Progetto per la realizzazione di un di un Parco Eolico nei Comuni di Garaguso e San Mauro Forte (MT), presentato al MASE in data 24/05/2023 dalla società Repsol San Mauro Srl per l'avvio del procedimento di Valutazione di Impatto Ambientale (VIA).

Progetto di un impianto eolico denominato "Garaguso", costituito da n. 6 aerogeneratori di potenza nominale pari a 6,2 MW, per una potenza complessiva di 37,2 MW, da realizzarsi nel Comune di Garaguso (MT), con opere di connessione alla RTN ricadenti anche nel Comune di San Mauro Forte (MT). Codice pratica MYTERNA n. 202200112 – Proponente Repsol San Mauro S.r.l.

(Segnalazione di interferenze con altro impianto eolico già autorizzato in sede di *screening*)

Figura 1 Lay-out REPSOL

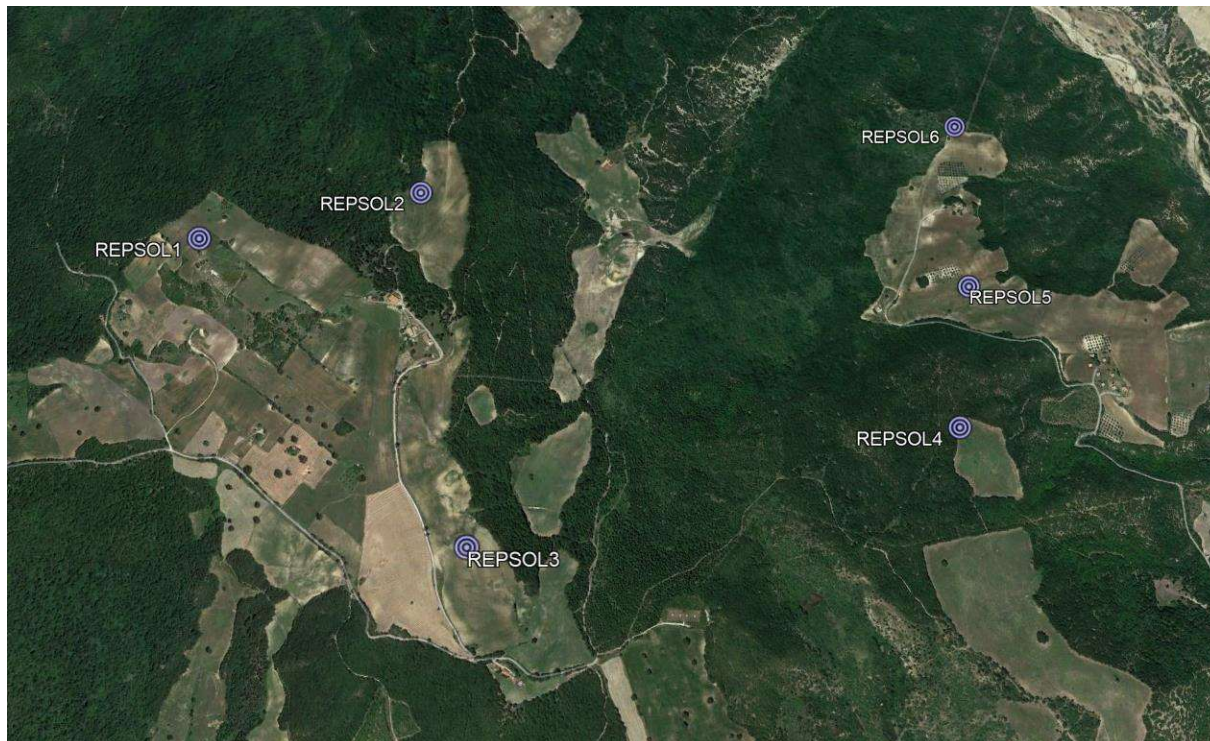
Parimenti, neppure vi è traccia nella documentazione versata in atti dell’esistenza di una pala eolica (questa per di più già installata) rispetto alla quale il progetto “Garaguso” andrebbe ulteriormente ad interferire.

Nella stessa area dove Repsol San Mauro vorrebbe realizzare il proprio impianto è infatti presente una turbina installata di titolarità della “Jonica Impianti”, modello Jimp 60 di potenza nominale di 60 kw, diametro rotorico di 18m e altezza mozzo pari a 36m, la cui posizione ha le seguenti coordinate: latitudine 40,524193° longitudine 16,234792°.

La distanza dalla macchina WTG1 del parco eolico “Garaguso” è di circa 270 metri in direzione sud ed è pertanto inferiore, anche in questo caso, alla distanza minima prevista dalla normativa regionale (i.e. 3 diametri WTG maggiore tra le proiezioni a terra dei due rotorici pari a 608m circa).

Figura 2 Parco Eolico Sempreverde (rosso) e Lay-out REPSOL

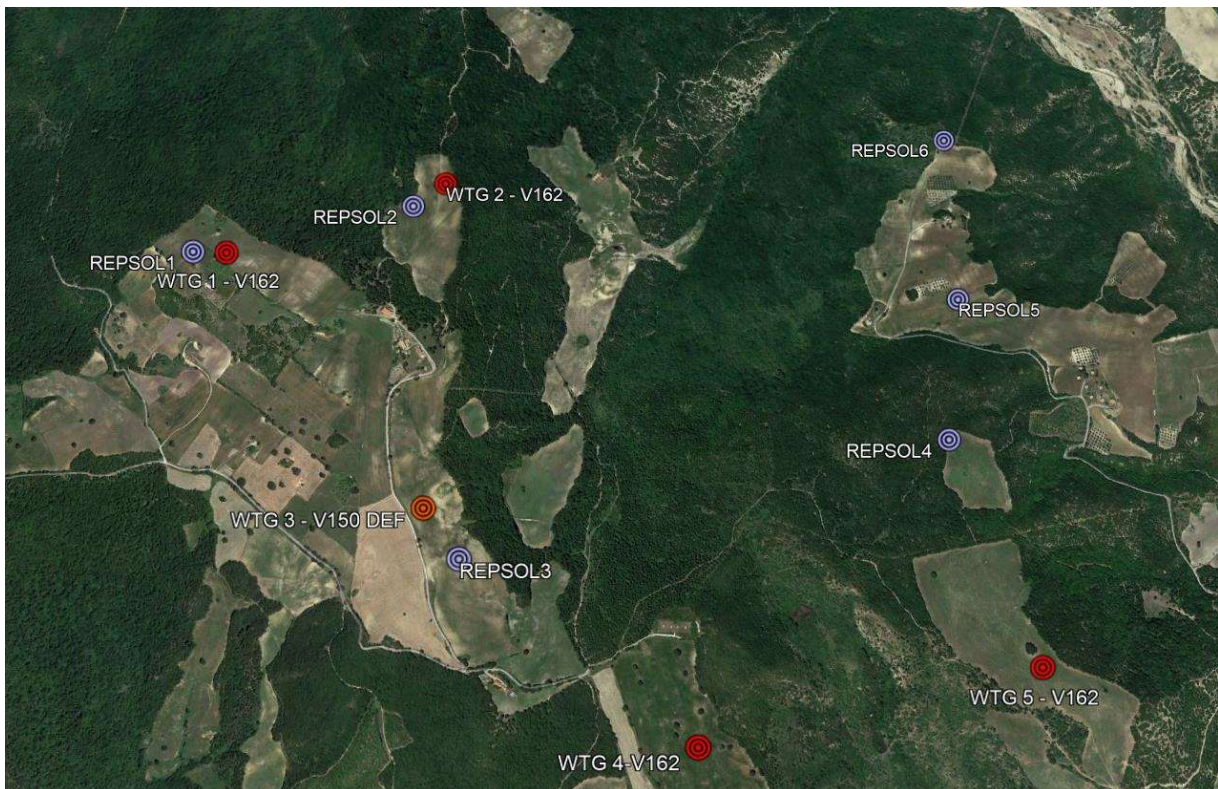
La figura seguente illustra l’interferenza tra i due parchi.

In arancione sono evidenziate le distanze che NON sono conformi alla normativa Regionale, ovvero che non rispettano la distanza di tre diametri dell'aerogeneratore più grande tra le proiezioni a terra dei due rotori.

Inoltre le distanze sono tali da non essere fisicamente possibile l'installazione (0,5 diametri significa che le pale interferiscono) o da indurre sollecitazioni meccaniche importanti tanto da diminuire la vita utile dell'impianto.

Inoltre, la macchina REP5 dista a meno di 8 diametri dalla WTG5 inducendo rilevanti perdite di producibilità per effetto scia.

Come si evince dalla cartografia allegata (**doc. 1**), infatti, 3 turbine relative al progetto "Garaguso" sono direttamente interferenti con le turbine n. 1, 2 e 3 dell'impianto eolico "Sempreverde" (peraltro destinate ad essere installate su terreni già contrattualizzati dalla scrivente) e sono poste ad una distanza inferiore ai parametri minimi previsti dal piano energetico ambientale "Piear" (secondo cui "*Gli aerogeneratori appartenenti allo stesso impianto, ovvero posti in prossimità di altri impianti di qualunque consistenza, devono essere disposti in modo tale che: a) la distanza minima tra gli aerogeneratori, misurata a partire dall'estremità delle pale disposte orizzontalmente, sia pari a tre volte il diametro del rotore più grande*").

Le restanti turbine n. 4 e 5 verrebbero invece penalizzate dall'effetto scia e non potrebbero essere installate.
